ZMĚNOVÝ LIST		ZL č. 1	
Název akce: Plynofikace kasáren Jiřího z Poděbrad VÚ Bučovice			
Předmět změny: SO 01 Budova mužstva 1 – stavební část – vodorovné izolace a svislé izolace, drenáž			
Zhotovitel:	BOSS montáže, s.r.o., Družstevní 184, 685 01 Bučovice		
Objednatel:	Armádní Servisní, příspěvková organizace	Datum: 30.9.2015	
Způsob odeslání / předání		poštou ☐	e-mailem ☐
		faxem ☐	osobně ☒
Odkazy	na specifikaci:	Oznámení změny č. 1	
		Fotodokumentace skutečného provedení	
	na rozpočtové podklady:	Půdorysy	
		Rozpočet	
<u>Popis stávajícího stavu</u>			
Prostory nové kotelny jsou pod úrovní terénu. V těchto prostorách jsou prostupy potrubí, které nejsou zaizolované a v případě dešťových srážek dochází k natékání srážkových vod do prostor suterénu.			
<u>Projektové řešení</u>			
Projektová dokumentace řeší pouze sanaci vnitřních prostor, navrhuje odstranění vlhkosti nové kotelny pomocí vodorovné infuzní clony a sanačních omítek s vodorovnou izolací podlah.

OZNÁMENÍ ZMĚNY		OZ č. 2	
Název akce: Plynofikace kasáren Jiřího z Poděbrad VÚ Bučovice			
Předmět změny: SO 01 Budova mužstva 1 – vstupní schodiště			
Zhotovitel:	BOSS montáže, s.r.o., Družstevní 184, 685 01 Bučovice		
Objednatel

a.4 - Půdorys 1.PP - nový stav

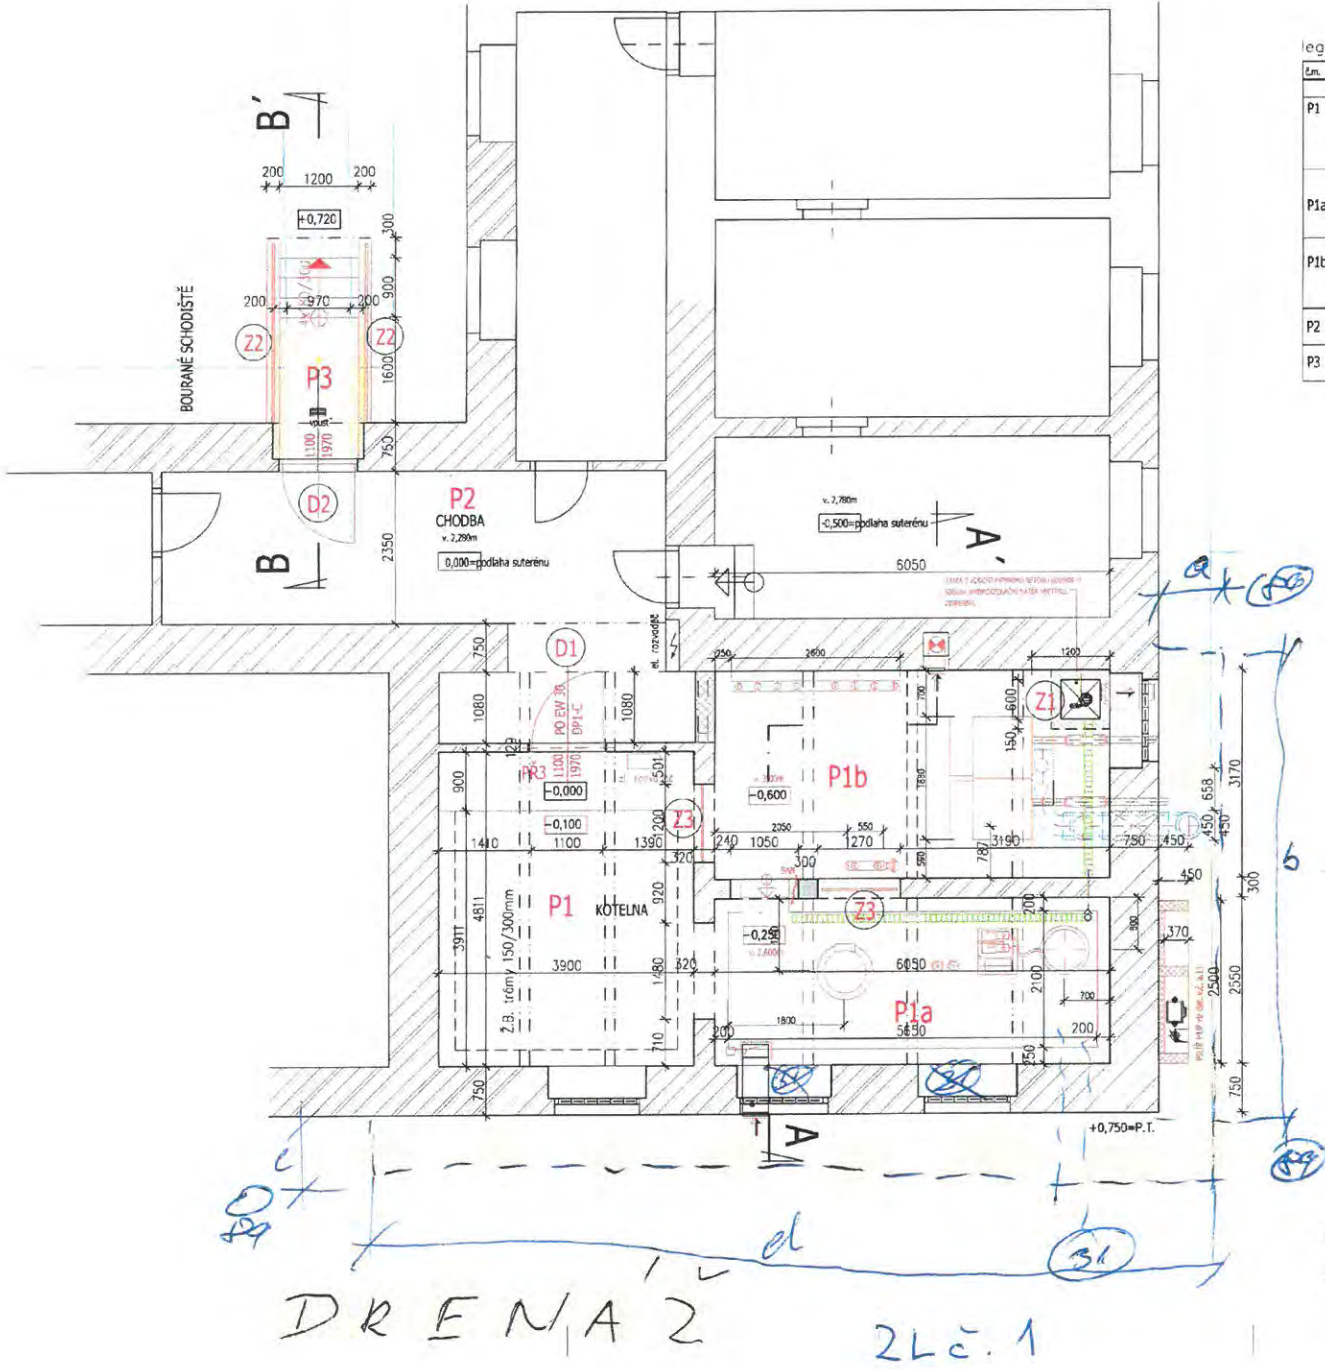
<u>Navrhované řešení</u>			
Infuzní clona bude nahrazena mechanickou izolací. Sanační omítky budou provedeny dle PD. Zhotovitel navrhuje odizolování použitím nerez vtláčených plechů po obvodu kotelny, provedení svislé izolace asfaltovými pásy, doplnění nopovou folií a drenážních trubek do šterkového lože. Budou osazeny 3 revizní šachty (na koncích a ve zlomovém bodu). Bude přerušeno nefunkční potrubí vedené v topném kanálu mezi objekty SO 01 a SO 02, topný kanál bude zaslepen.			
Důvod změny:			
záměr objednatele ☒ chyba v PD ☐ chyba zhotovitele ☐ vyšší moc ☐ jiné okolnosti ☐			
Zhotovitel			
Jméno: Ing. Pavel Omelka		 BOSS montáže, s.r.o.	
Technický dozor stavebníka			
Jméno: Ing. Karel Hróz		 SAFETY PRO, s.r.o.

Skutečný stav SO 001 - venkovní schodiště

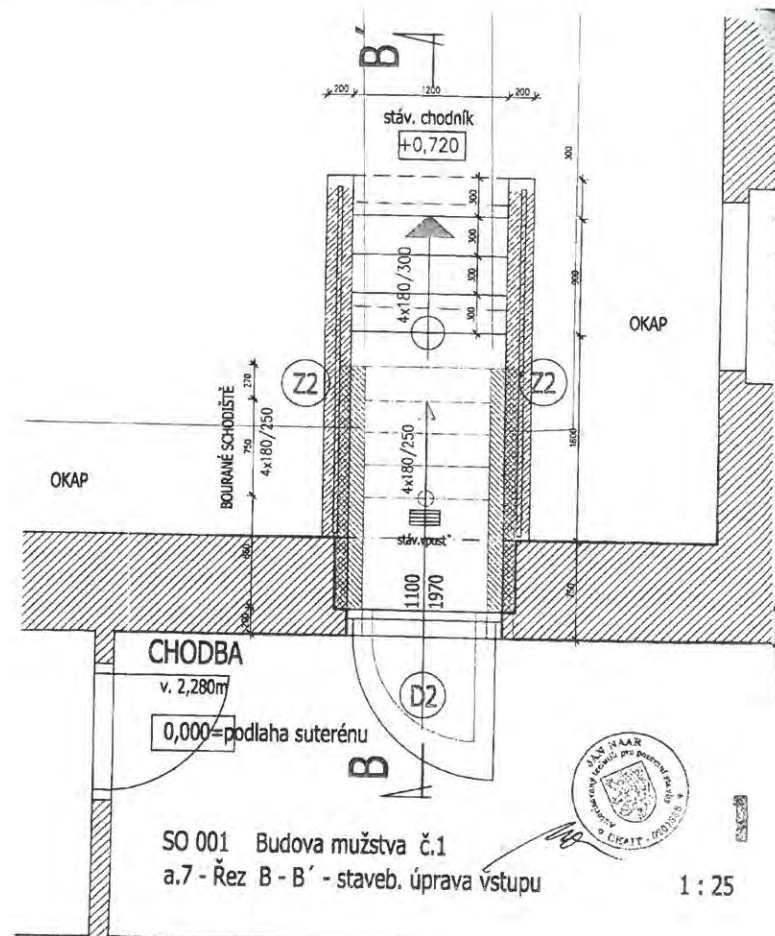
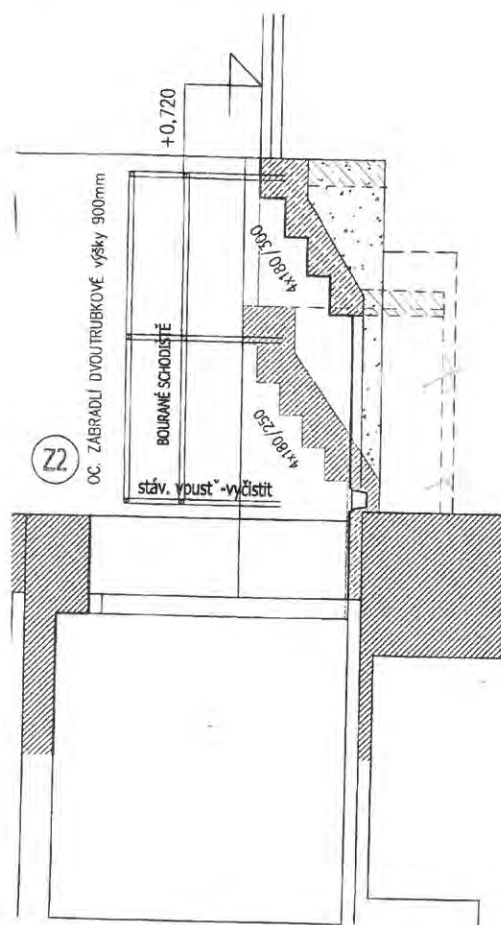
ZMĚNOVÝ LIST		ZL č. 2	
Název akce: Plynofikace kasáren Jiřího z Poděbrad VÚ Bučovice			
Předmět změny: SO 01 Budova mužstva 1 – vstupní schodiště			
Zhotovitel:	BOSS montáže, s.r.o., Družstevní 184, 685 01 Bučovice		
Objednatel:	Armádní Servisní, příspěvková organizace	Datum: 30.9.2015	
Způsob odeslání / předání		poštou ☐	e-mailem ☐
		faxem ☐	osobně ☒
Odkazy	na specifikaci:	Oznámení změny č. 2	
		Fotodokumentace skutečného provedení	
	na rozpočtové podklady:	Výkresy	
		Rozpočet	
<u>Popis stávajícího stavu</u>			
Ve výkresu je zakreslena odtoková vpust' na odvod srážkových vod, ve skutečnosti se žádná vpust' ani jiné odvodnění nevyskytuje. Venkovní plochu schodiště před vstupem do suterénu budovy nelze odvodnit, hrozí zatékání srážkových vod do objektu.			
<u>Projektové řešení</u>			
V PD je ve výkresu a.2.1 obj. SO 01 (půdorys stávající stav) vpust' zakreslena. Dále je v technické zprávě projektu uvedeno: provede se vybourání stávajících konstrukcí vyrovnávacího schodiště (stupně, opěrné zídky, betonová plocha) <u>Vpust' se zachová a vyčistí.</u> Provede se nové schodiště s napojením na stávající chodník. Stupně s protiskluzovou úpravou, dlažba před vstupem ze zámkové dlažby, betonové zídky, které budou opatřeny zábradlím. PD neřeší zajištění venkovního schodiště (posuny vlivem tlaku okolní zeminy v kombinaci s vyskytující se vlhkostí)

<u>Navrhované řešení</u>			
Protože neexistuje odtoková vpust' zajišťující odvádění srážkových vod ze schodišťového prostoru před vstupem do objektu, navrhuje zhotovitel osadit ocelový přístřešek 1000 x 1200 mm, kotvený do obvodového zdiva nad vstupem. U betonových zídek by vlivem vlhnutí docházelo ke krystalizaci solí a degradaci stěn zídek, proto budou opatřeny z vnější strany nopovou folií.			
Důvod změny:			
záměr objednatele ☒ chyba v PD ☐ chyba zhotovitele ☐ vyšší moc ☐ jiné okolnosti ☐			
Zhotovitel			
Jméno: Ing. Pavel Omelka  BOSS montáže, s.r.o.

ZL č. 3 - skutečné provedení
okna kotelna

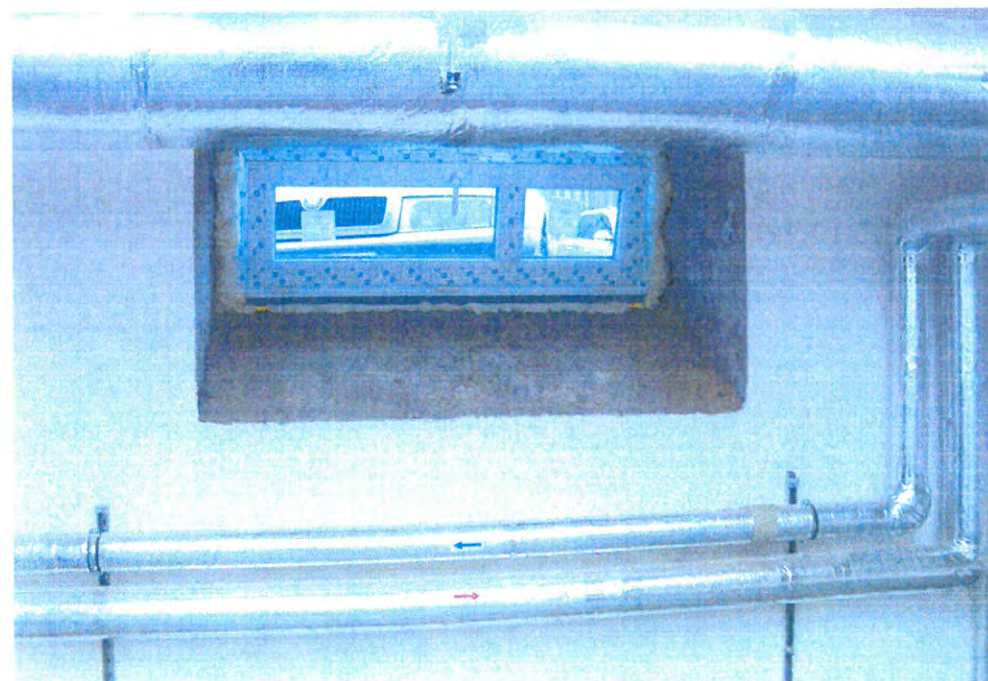
ZMĚNOVÝ LIST		ZL č. 3	
Název akce: Plynofikace kasáren Jiřího z Poděbrad VÚ Bučovice			
Předmět změny: SO 01 Budova mužstva 1 – úprava okna			
Zhotovitel:	BOSS montáže, s.r.o., Družstevní 184, 685 01 Bučovice		
Objednatel:	Armádní Servisní, příspěvková organizace	Datum: 30.9.2015	
Způsob odeslání / předání		poštou ☐	e-mailem ☐ faxem ☐ osobně ☒
Odkazy	na specifikaci:	Oznámení změny č. 3	
		Fotodokumentace skutečného provedení	
	na rozpočtové podklady:	Rozpočet	
		Výkres	
<u>Popis stávajícího stavu</u> Stávající okenní otvor ve štítové stěně vyplňují plechová dvířka – viz. foto. Na obvodové stěně do ulice jsou osazeny stávající kovové rámy (vel. 1300 x 600 mm) oken s ocelovými křídly vyplněnými z části rozbitým drátosklem. Okna nedovírají, někde jsou zrezivělé nebo chybí panty a celkově neplní svoji funkci. <u>Projektové řešení</u> V projektové dokumentaci jsou všechny okenní potvory zakresleny jako sklobetonové příčky (okna). Není proto řešena jejich funkčnost. <u>Navrhované řešení</u> Otvor na štítové stěně bude zhruba z jedné poloviny doplněn sklobetonovými tvárnici, zbylá část bude z části zazděna, z části bude otvor vyplněn potrubím VZT (havarijní větrání kotelny). Okenní otvory budou osazeny novými plastovými okny 1300 x 600 mm s mezisloupkem a pákovým ovládáním; do jedné části bude vložena ventilace kotelny (ventilátor + protipožární žaluzie).

SO 006 Klub útvaru
a.8 - Řez B - B' - nový stav

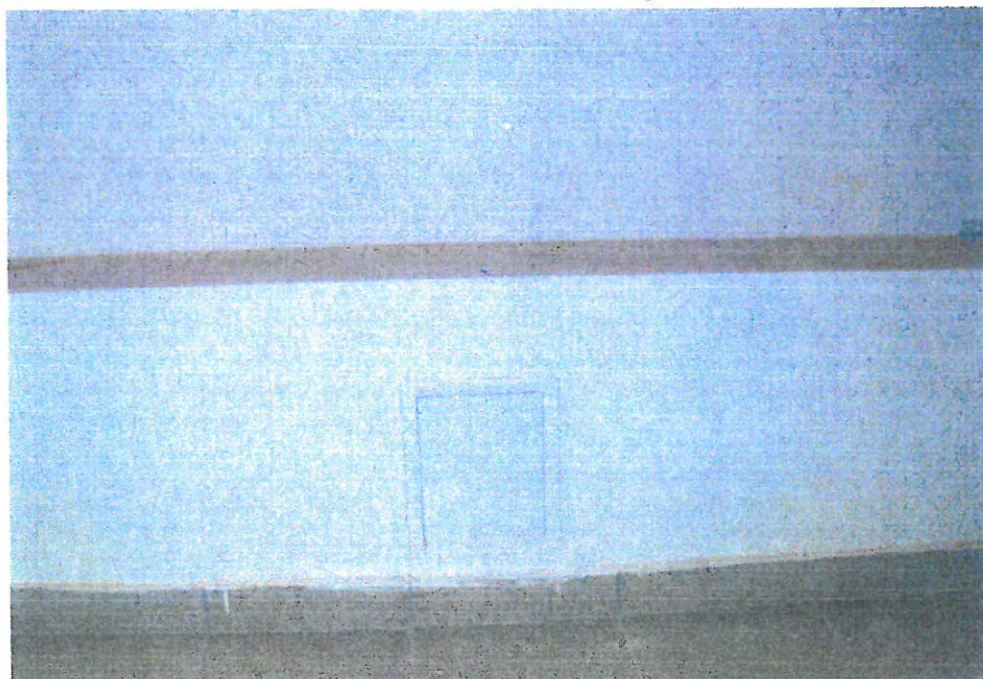
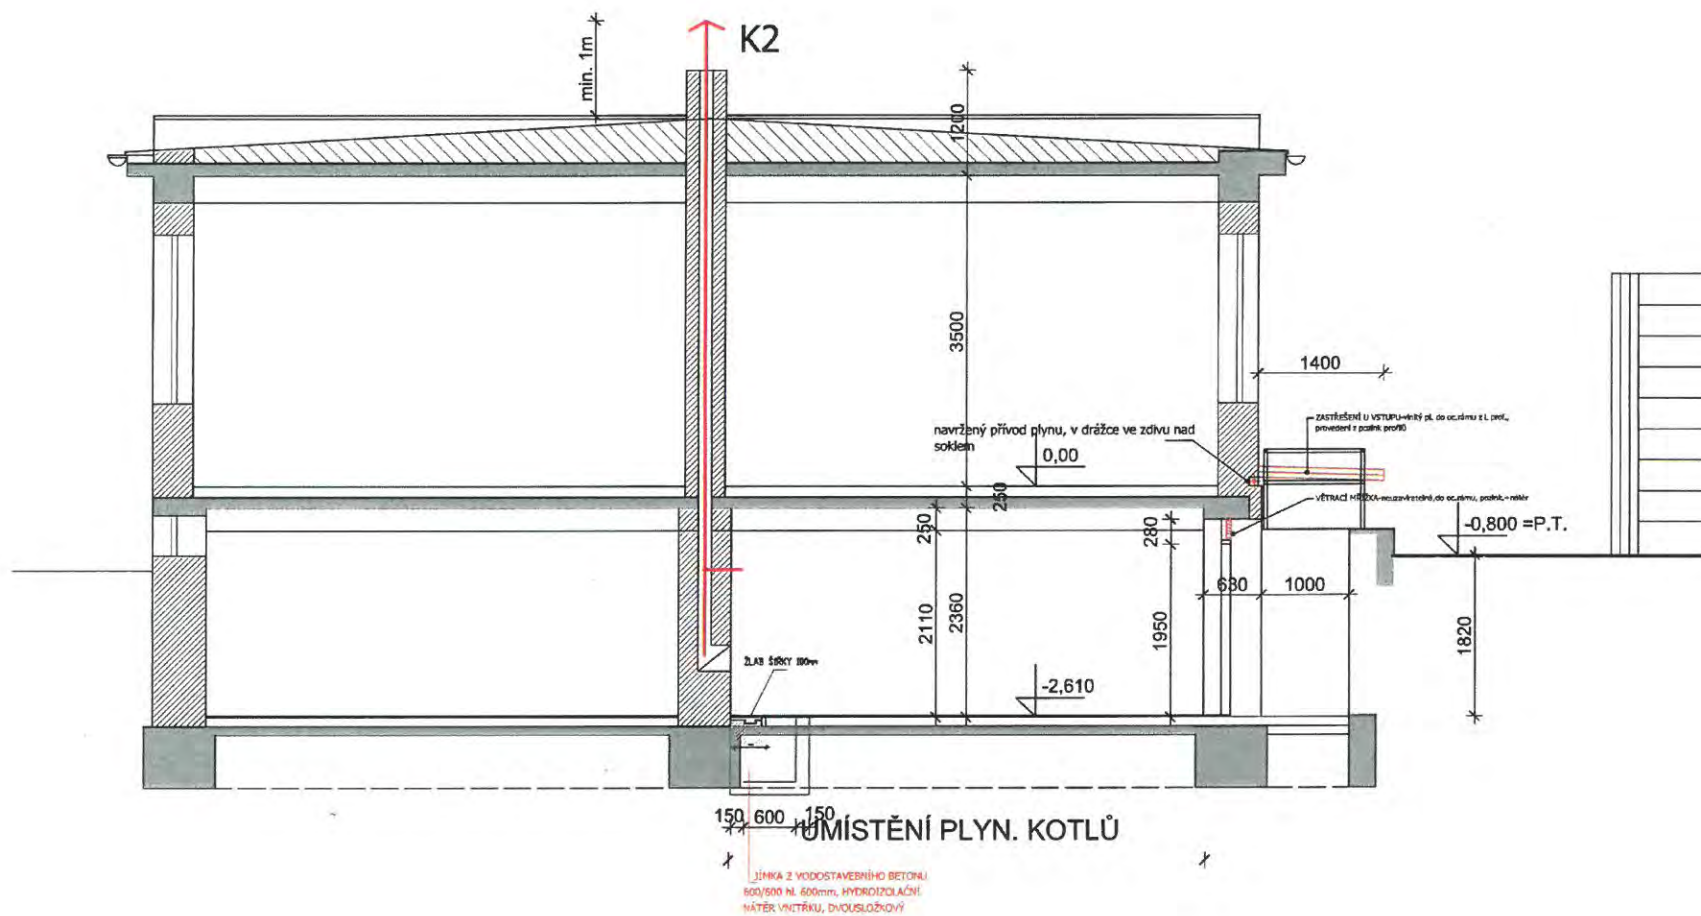
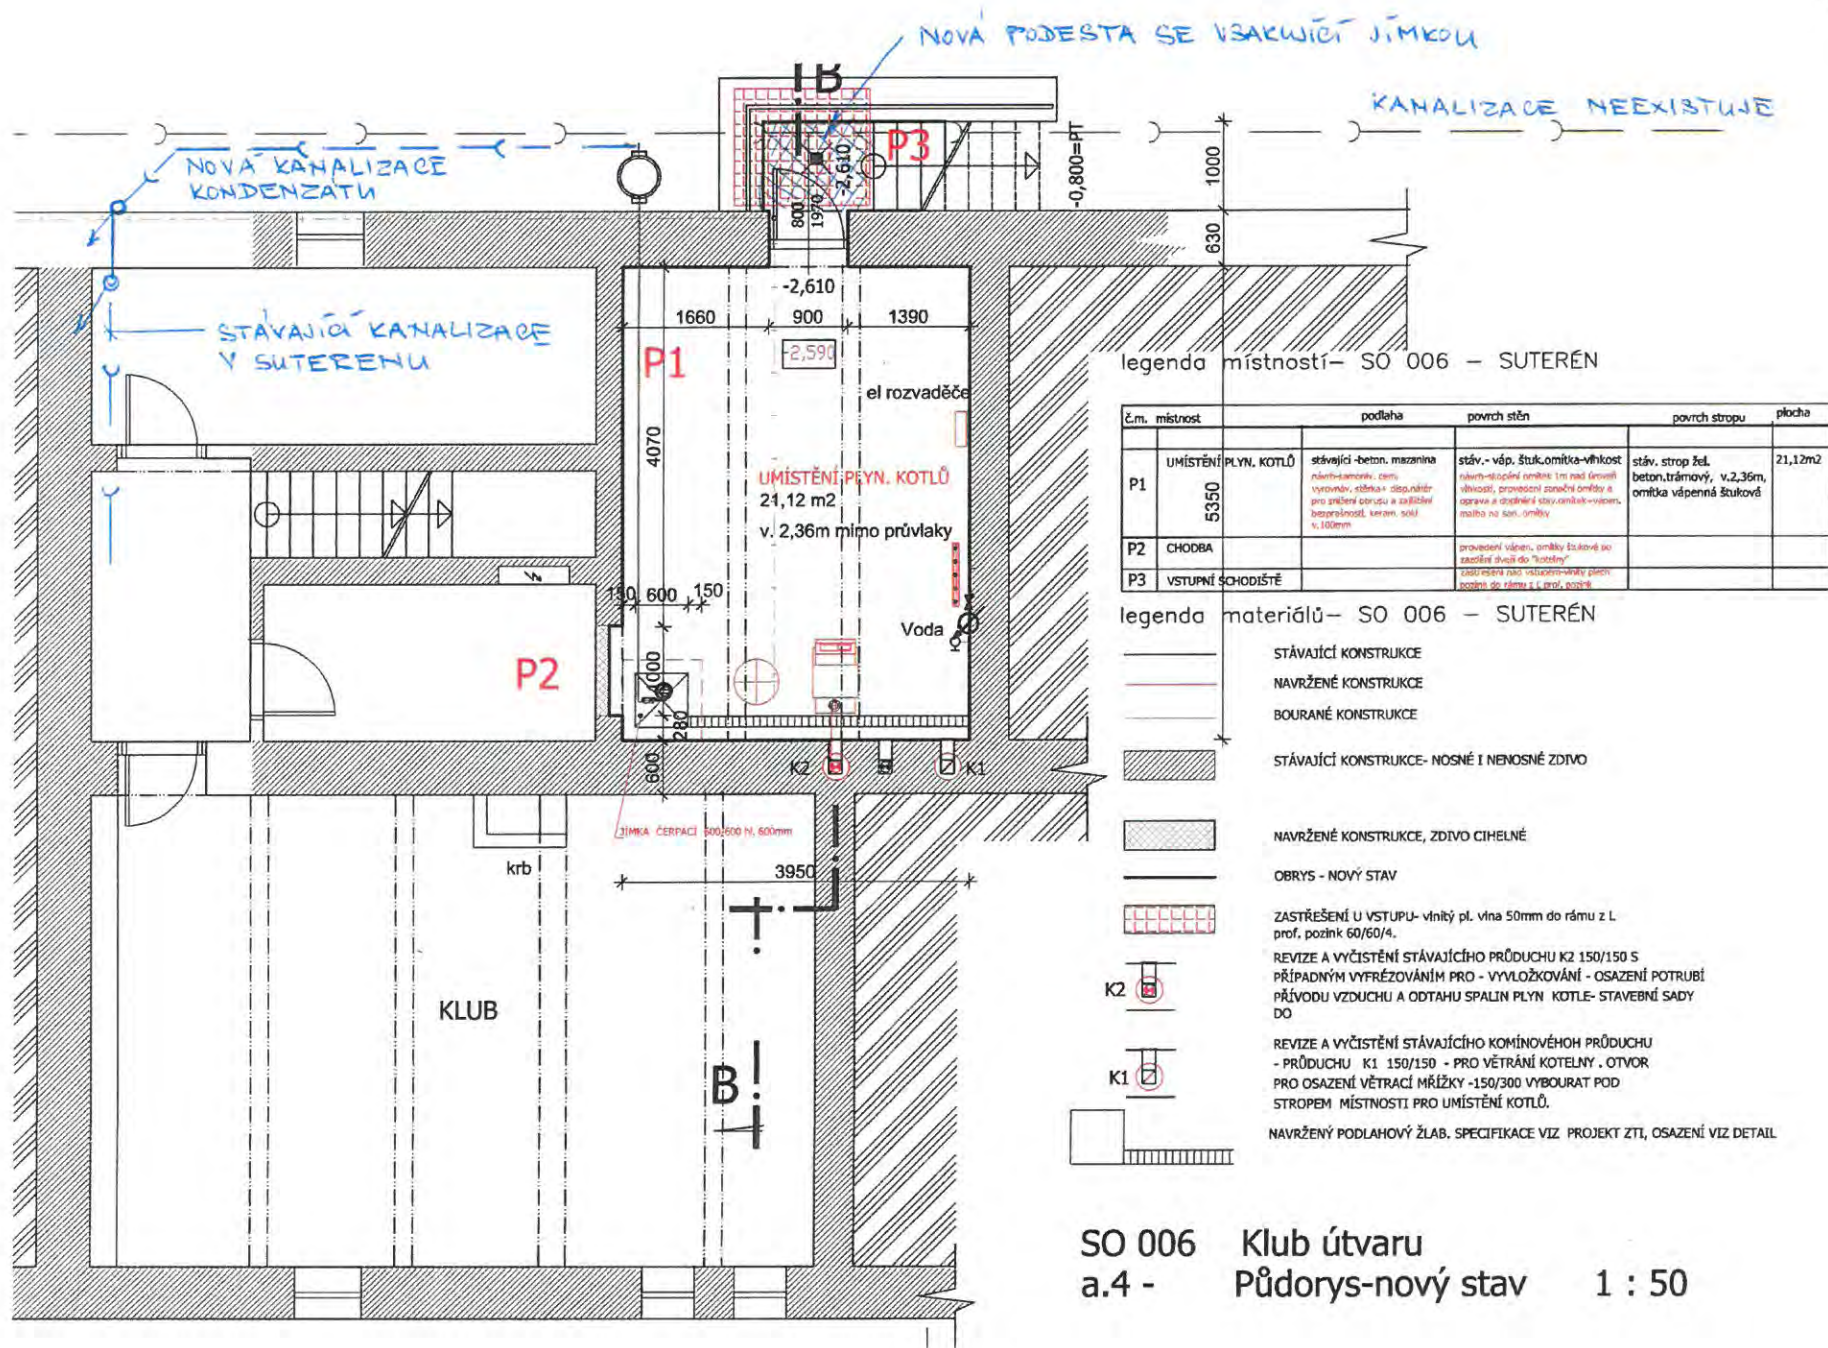
ZMĚNOVÝ LIST		ZL č. 10
Název akce: Plynofikace kasáren Jiřího z Poděbrad VÚ Bučovice		
Předmět změny: SO 06 Klub útvaru - úprava podesty vchod do kotelny - úprava kanalizace pro odvod kondenzátu - poklop na kondenzátní jímce		
Zhotovitel:	BOSS montáže, s.r.o., Družstevní 184, 685 01 Bučovice	
Objednatel:	Armádní Servisní, příspěvková organizace	Datum: 30.9.2015
Způsob odeslání / předání poštou ☐ e-mailem ☐ faxem ☐ osobně ☒		
Odkazy na specifikaci: na rozpočtové podklady:	Oznámení změny č. 10	
	Fotodokumentace skutečného provedení	
	Výkresová dokumentace	
	Rozpočet	
Stanovisko Provozního střediska AHNM		
<u>Popis stávajícího stavu</u> Před vstupem do kotelny je betonová plocha v úrovni podlahy kotelny s podlahovou vpustí, která je nefunkční (slepá). Zakreslená kanalizace vedená za objektem je dle informace PS (pana Divíše) neexistující. Při provádění prací zhotovitel zjistil, že kanalizační potrubí, do kterého měl být zaústěn odvod kondenzátu z kotelny, neexistuje.
